Stilllegung des ERA Morsleben

4. Zwischenbericht zur Prüfung des Sicherheitskonzepts (geotechnische Aspekte)

– Bewertung G 216 –

BS-Projekt-Nr. 0108-03/15

Abbildung 6-1:

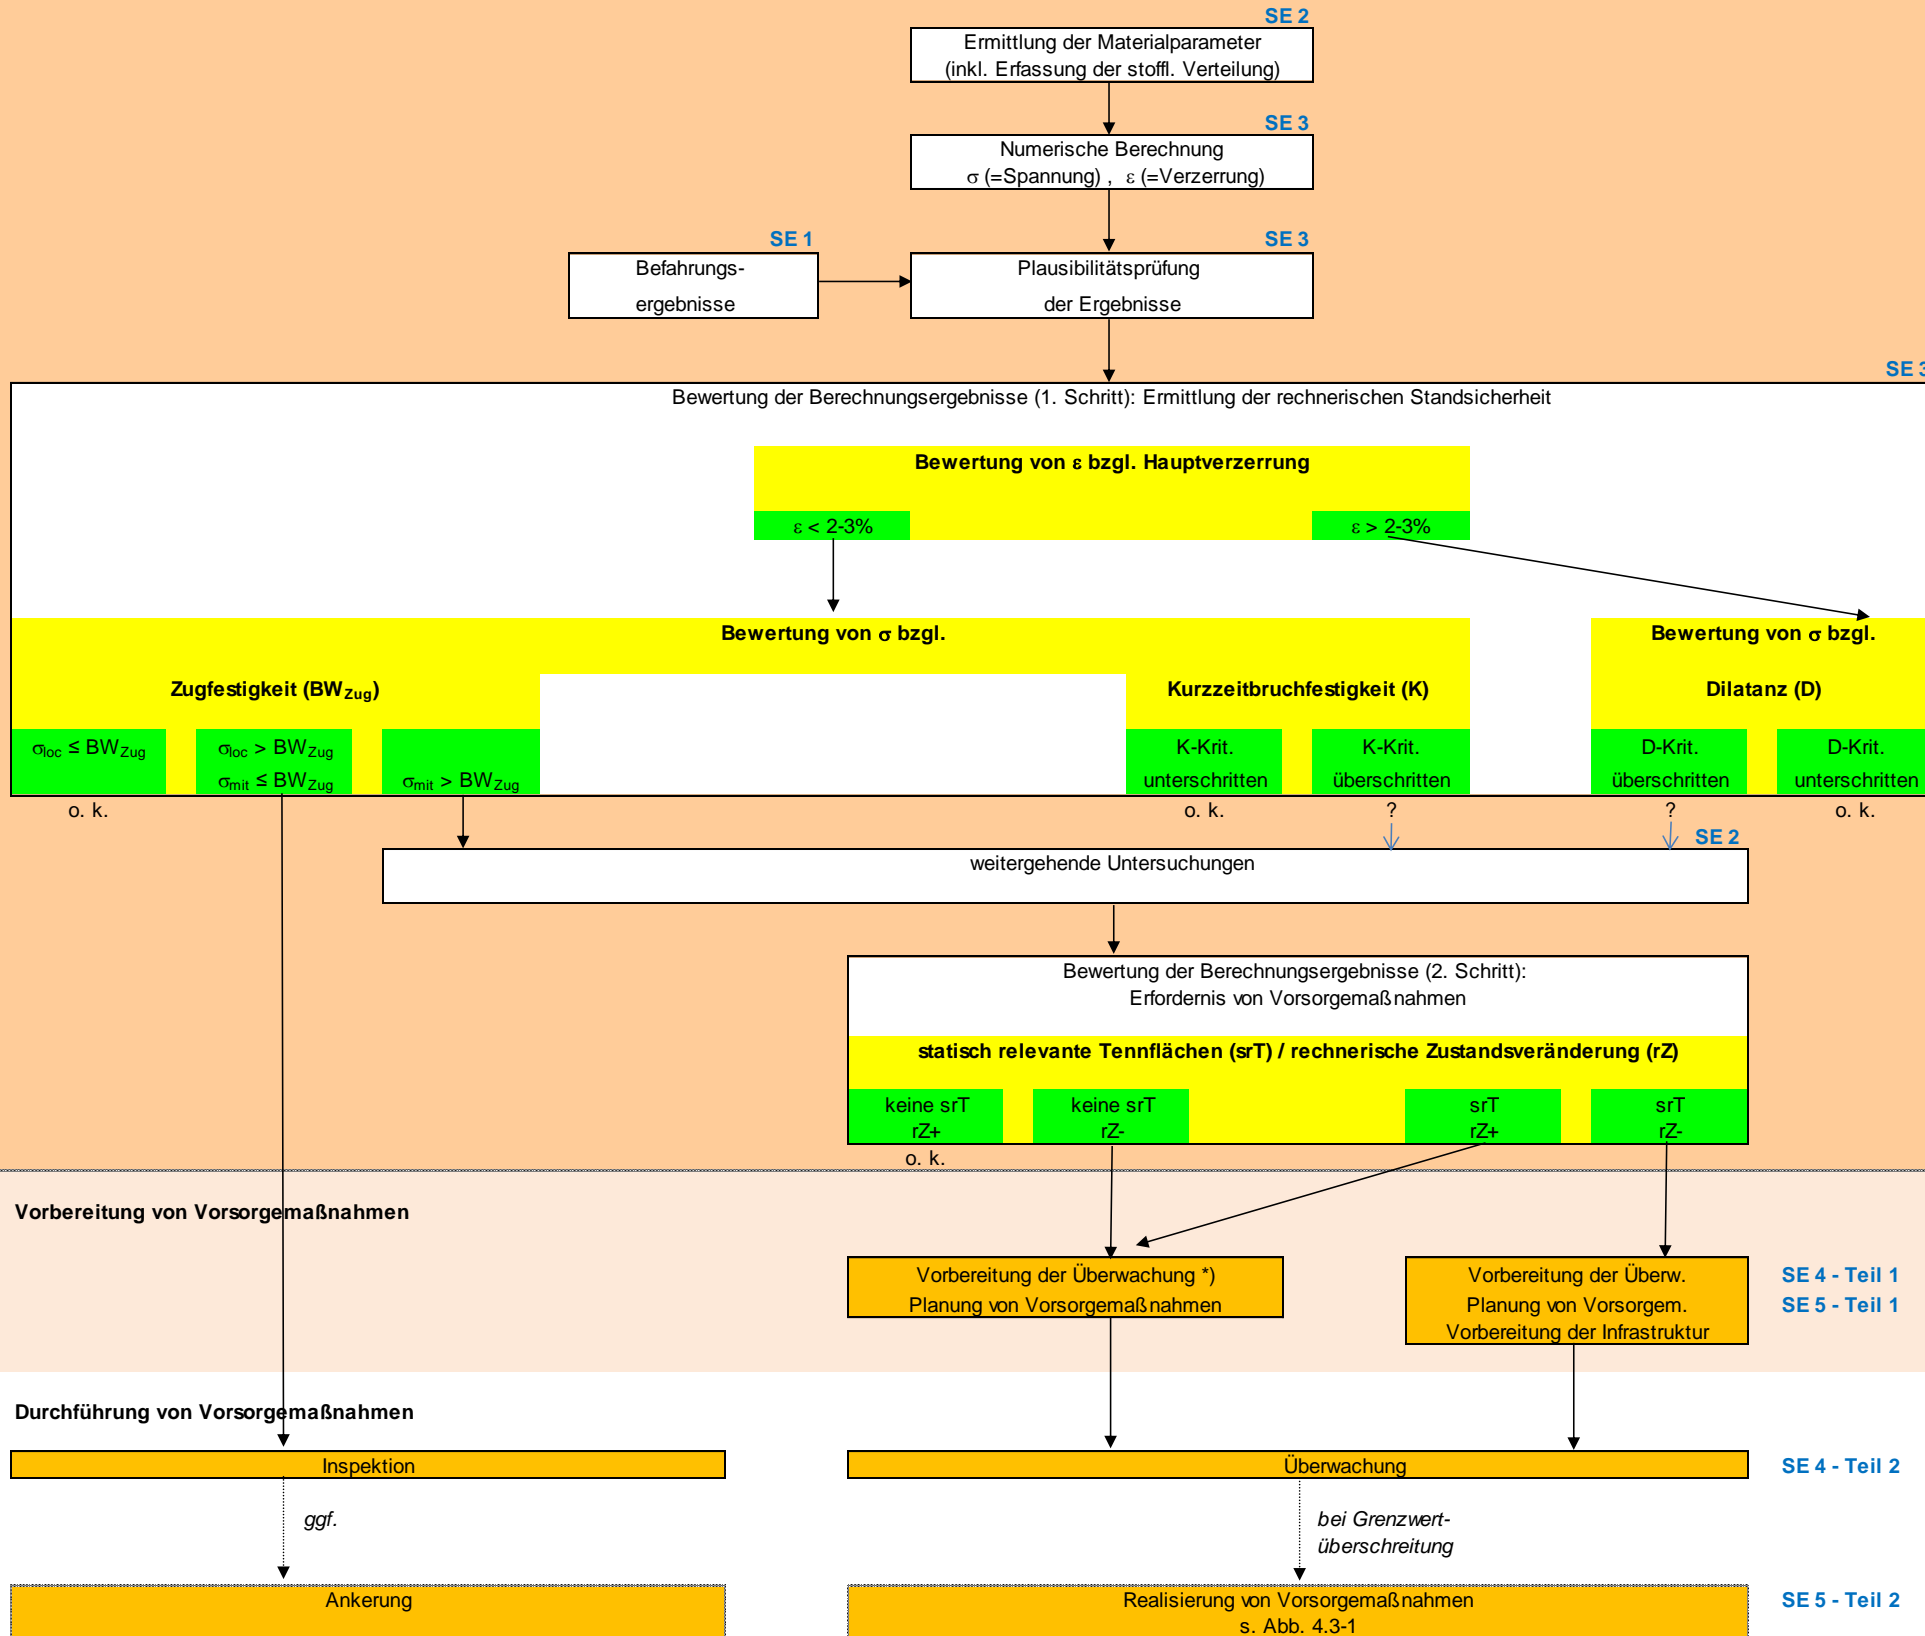
Schema des Nachweises für die Arbeitssicherheit im Hinblick auf die Standsicherheit der Schweben

Abbildung 6-2:

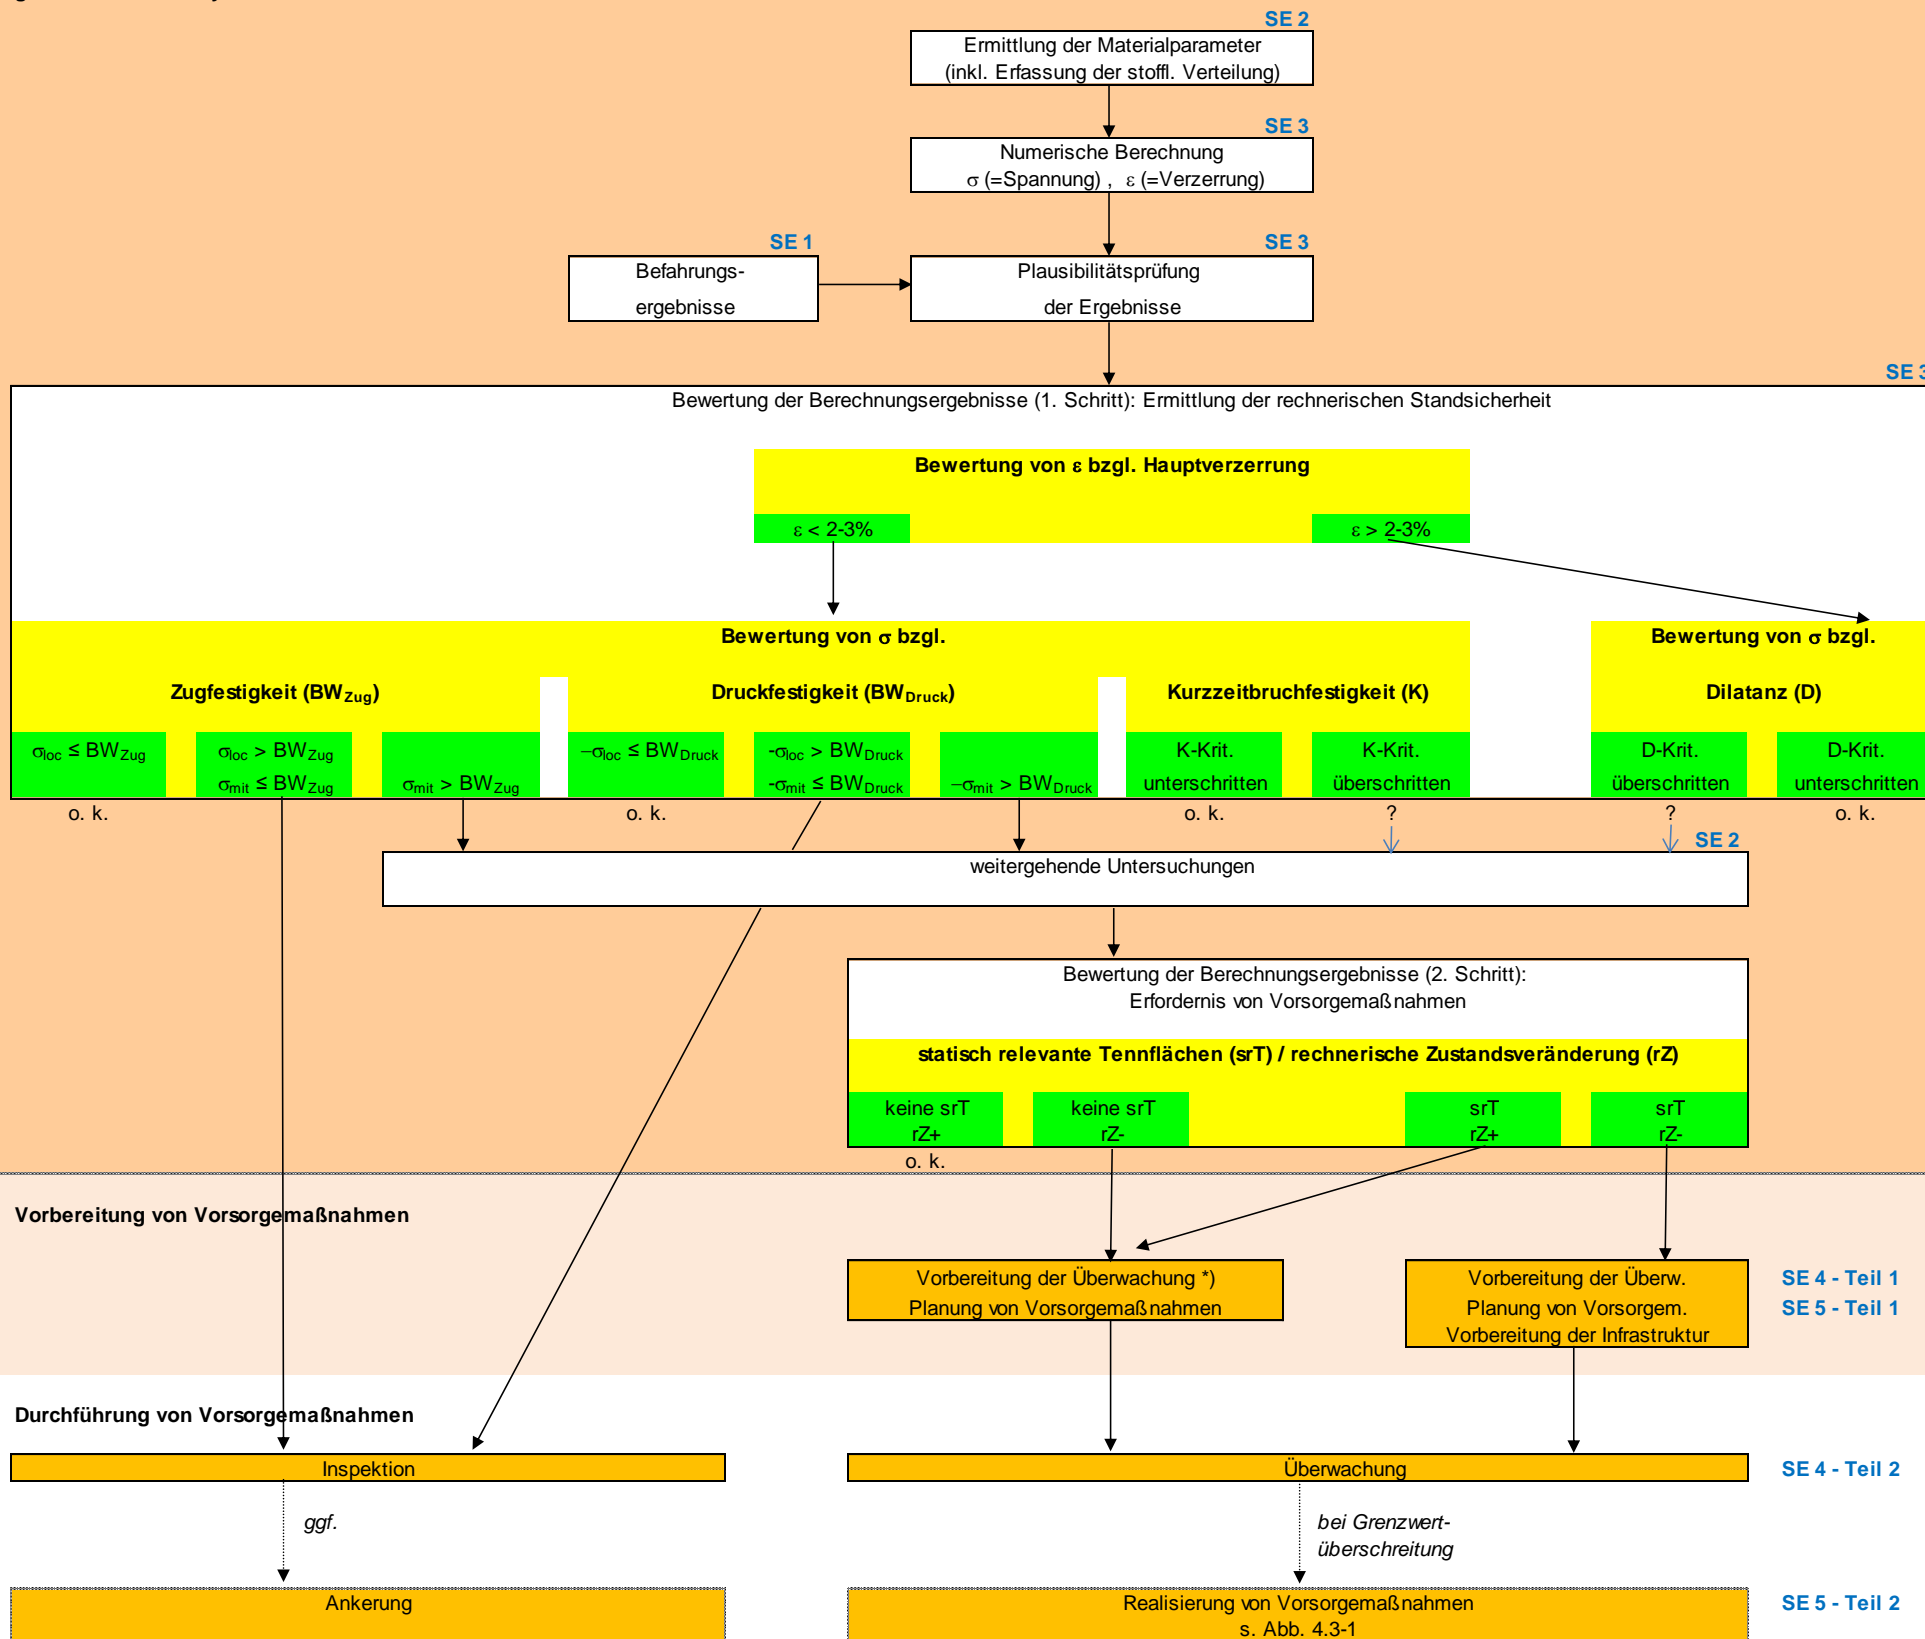
Zur Bewertung der Pfeiler hinsichtlich des Gefahrenbilds „Pfeilerversagen“ werden i. w. die gleichen Bewertungen (und bei Bedarf zusätzlichen Untersuchungen) durchgeführt, nur dass hier die berechneten Spannungsverhältnisse im ersten Bewertungsschritt zusätzlich hinsichtlich der Druckfestigkeit bewertet werden (s. Abbildung 6-2).

Abbildung 6-3:

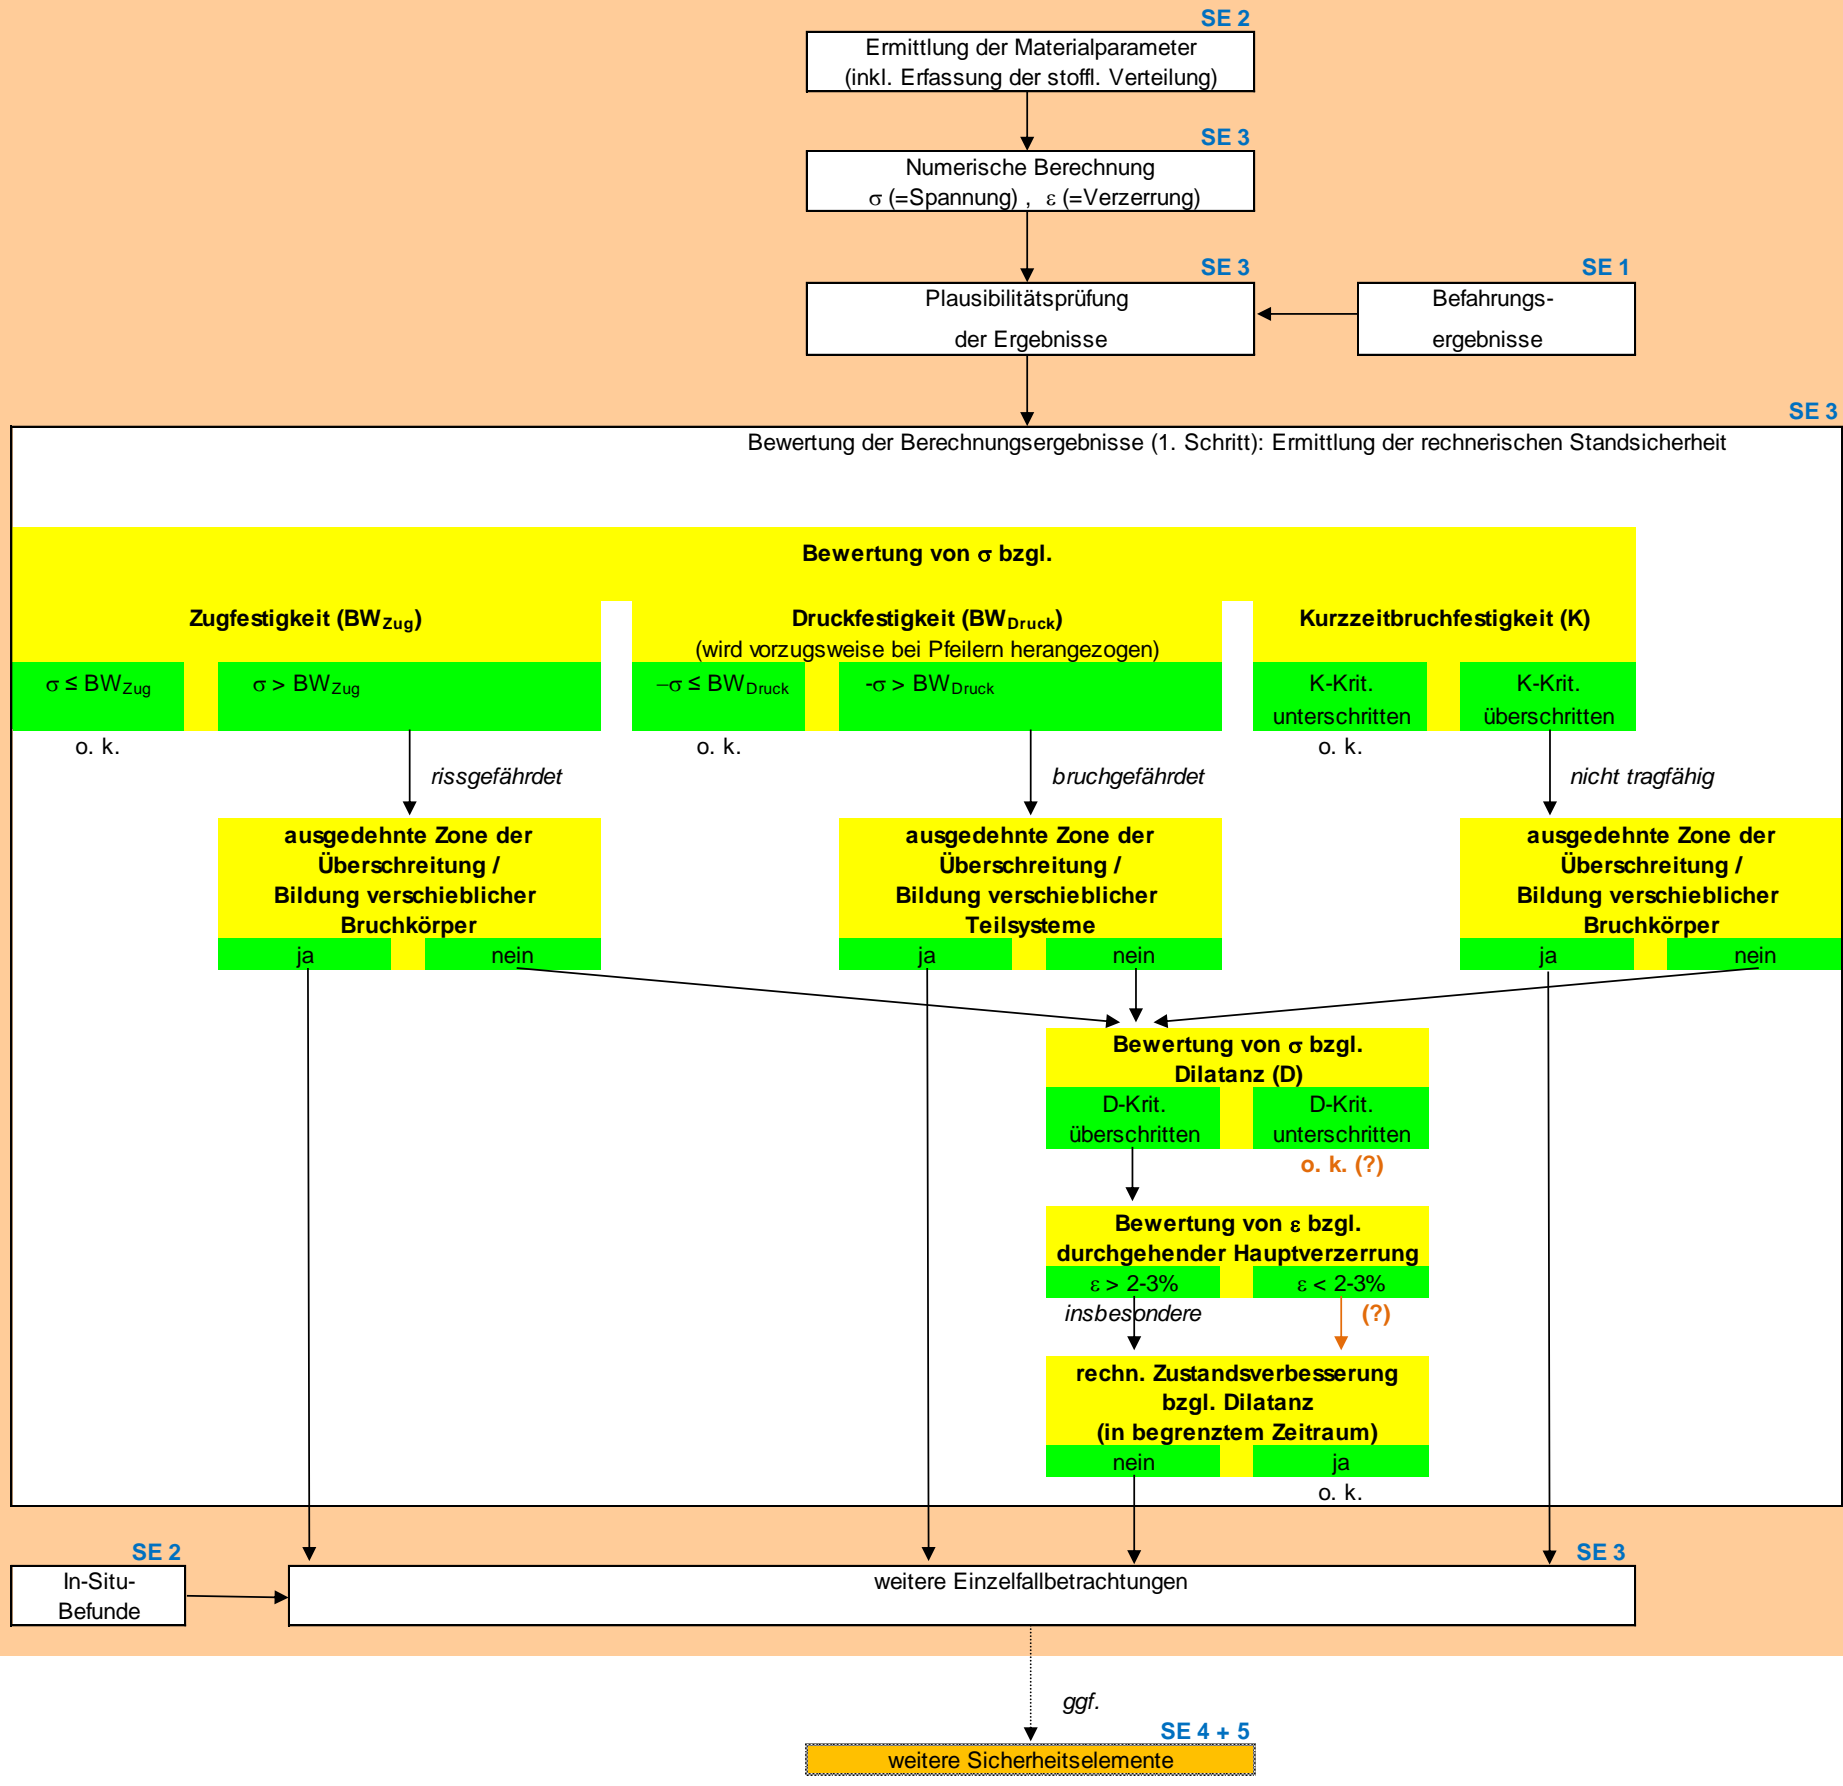
Schema des Nachweises für die Arbeitssicherheit im Hinblick auf die Standsicherheit der Tragelemente (Schweben und Pfeiler) (entsprechend [P 218] Abschnitte 3.4.3 und 3.5)
